**REGIONE LIGURIA - Giunta Regionale**Dipartimento territorio  
Assetto del territorio - Settore**OGGETTO** : L.r. n.15/2015 - art.26,c.5. Adozione varianti ai PdB dei T. Branega e T. S.Pietro finalizzate all'allineamento quadro del dissesto per frane ai contenuti del PUC del Comune di Genova ai sensi art.19 delle norme di attuazione di piano di bacino**DECRETO**

**PARERE N. 25/2016**

**Varianti finalizzate all'allineamento del quadro del dissesto per frane attive e  
quiescenti ai contenuti del PUC del Comune di Genova ai sensi dell'art.19 delle  
norme di attuazione di piano di bacino**

**ALLEGATO 2**

**Piano di bacino t.Branega - Carta della franosità reale**

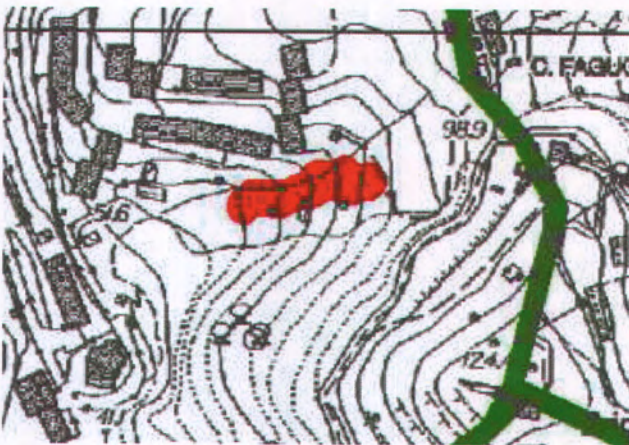
La seconda (AG48\_2014) molto più importante riguarda una zona tra via Fagaggia e Via Stazzema dove il DDG 91/2016 già riportava una modesta area in dissesto che dal sopralluogo si è rivelato più esteso e con elevato grado di pericolosità per la vicinanza di caseggiati e strutture viarie. E' pertanto necessario una modifica al piano di bacino finalizzata all'inserimento del nuovo movimento franoso a tipologia

scivolamento/rotazionale attivo. Ciò comporta l'attivazione di una specifica procedura di adozione della variante per ottemperare alla fase di pubblicità della variante.

**Piano di bacino t.Branega - Carta della suscettività al dissesto**

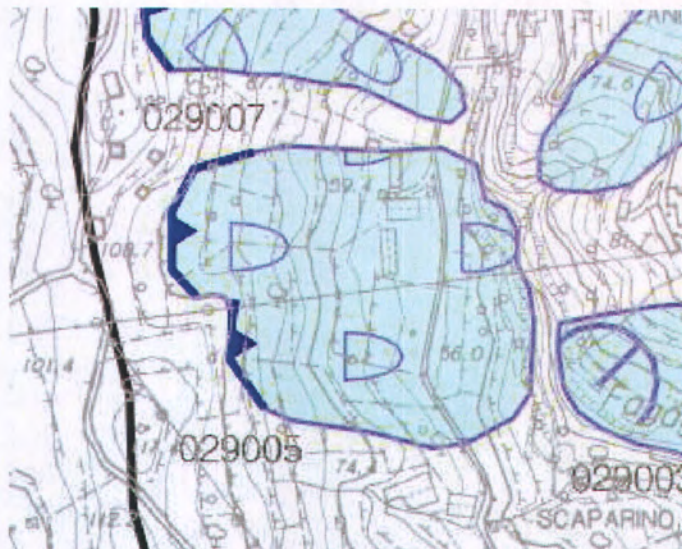
La prima (AG47\_2014) riguarda un'area di dimensioni contenute in Via Fidelini con interventi di sistemazione a gabbionate e reti in aderenza. L'area ricade già in parte in area Pg3b si tratta di estendere per un breve tratto tale classificazione per comprendere completamente la situazione segnalata.

**Piano di bacino T.San Pietro Carta della franosità reale**

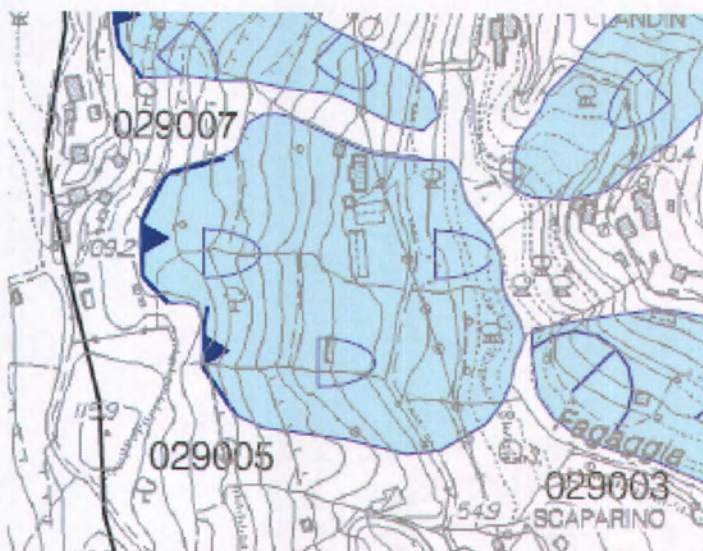
E', inoltre, necessario riperimetrare la frana quiescente (212) di Via Villini Negrone civ.29 per comprendere anche il dissesto avvenuto a seguito dell'alluvione 2014 segnalato dal Comune, tenuto conto che tale areale è stato nel frattempo sistemato con interventi di consolidamento e di regimazione delle acque. Ciò comporta, in ogni caso, l'attivazione di una specifica procedura di adozione della variante per ottemperare alla fase di pubblicità partecipativa.
